Modulo per la presentazione delle osservazioni per i piani/programmi/progetti sottoposti a procedimenti di valutazione ambientale di competenza statale

ID: Codice procedura (ID_VIP/ID_MATTM): 12691

“Progetto di un impianto eolico denominato “Pitigliano” ubicato nei comuni di Pitigliano (GR) e Sorano (GR) costituito da 20 (venti) aerogeneratori di potenza nominale 7,0 MW per un totale di 140,0 MW con relative opere connesse ed infrastrutture indispensabili”

TESTO DELLE OSSERVAZIONI

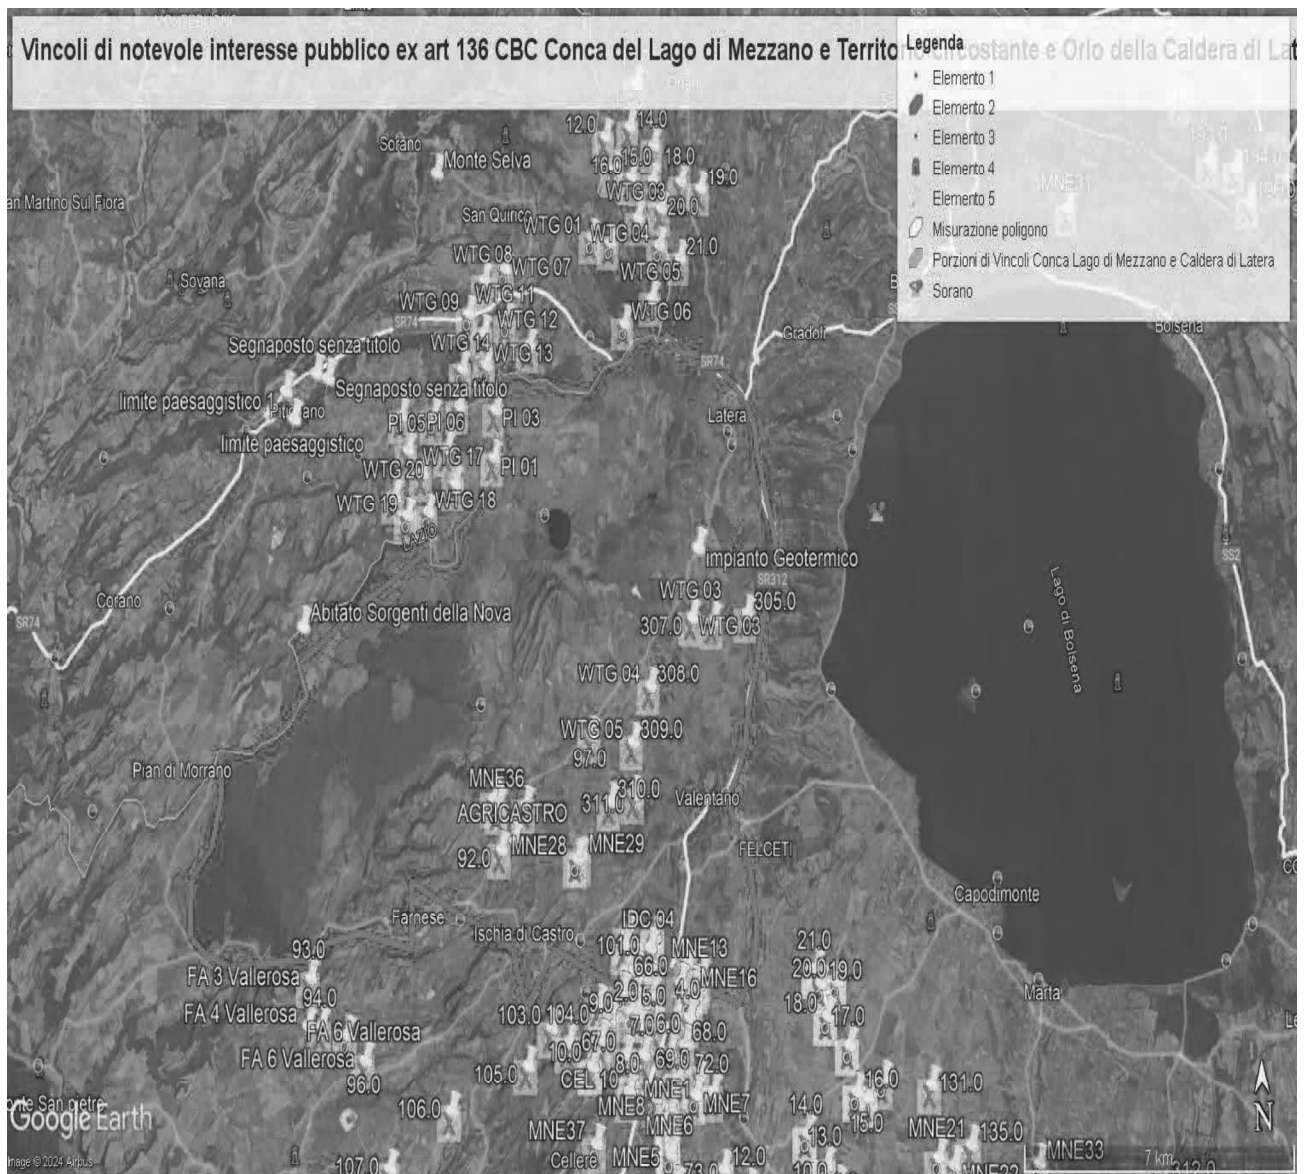
Al contrario si evidenzia che l'impianto eolico industriale citato non solo ricadrebbe con tutti e 20 gli aerogeneratori all'interno delle fasce di rispetto di 3 km di due vincoli paesaggistici di notevole interesse pubblico esistenti nella Regione Lazio e con una parte di essi nel vincolo paesaggistico del Centro abitato di Sorano (GR) quindi in aree non idonee all'installazione di impianti di energia rinnovabile. Addirittura, alcuni aerogeneratori sarebbero ubicati a poche centinaia di metri dai perimetri dei due vincoli paesaggistici laziali ex art 136 del CBC.

Come è illustrato nell'immagine si ribadisce che l'impianto industriale "Pitigliano" ricade completamente all'interno delle fasce di rispetto dei due vincoli di notevole

IMMAGINE n. 2 Impianto eolico industriale “Pitigliano” e distanze aerogeneratori dai Vincoli della Conca del Lago di Mezzano...

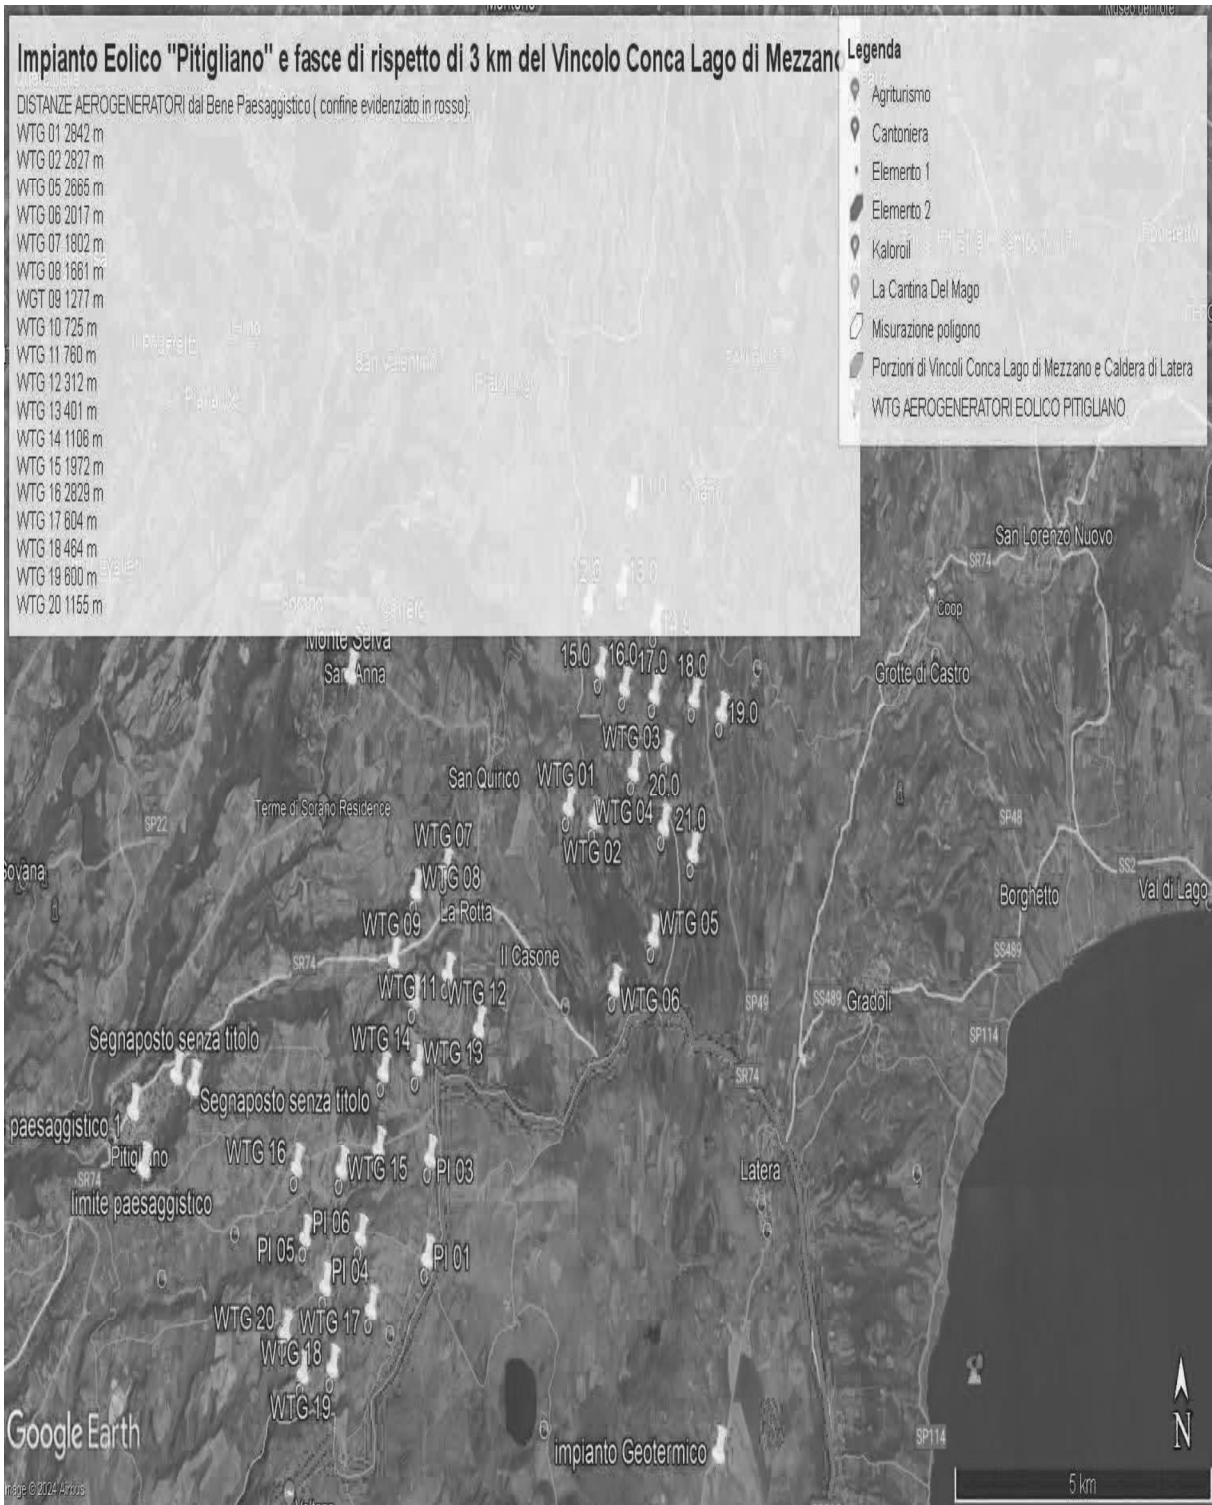
Inoltre, come sostiene la Proponente parte dell'impianto si verrebbe a trovare a 3,5 km dal centro abitato di Sorano. Infatti, tre degli aerogeneratori WTG 08, 09, 10 sono addirittura all'interno delle fasce di rispetto dei 3 km del suo vincolo paesaggistico di notevole interesse pubblico ex art 136 del CBC. Si evidenzia che così si crea

ma nelle sue immediate vicinanze (a soli 100 metri i primi due aerogeneratori) oltre ad impattare sul territorio e sulle economie di cinque Comuni del Lazio (Farnese, Onano, Latera, Valentano, Grotte di Castro e Gradoli) si trova nelle fasce di rispetto dei Beni di notevole interesse pubblico come si è evidenziate nelle Osservazioni precedenti e crea degli impatti negativi anche sui beni naturalistici come verrà dettagliato nell'Osservazione relativa alla Vinca. Inoltre, andrebbe a sommarsi al già enorme cumulo di impianti eolici e fotovoltaici e geotermici che creano una elevata criticità ambientale nella provincia di Viterbo e interferiscono anche con il territorio toscano come si può vedere dalle varie immagini dell'Allegato n. 1.
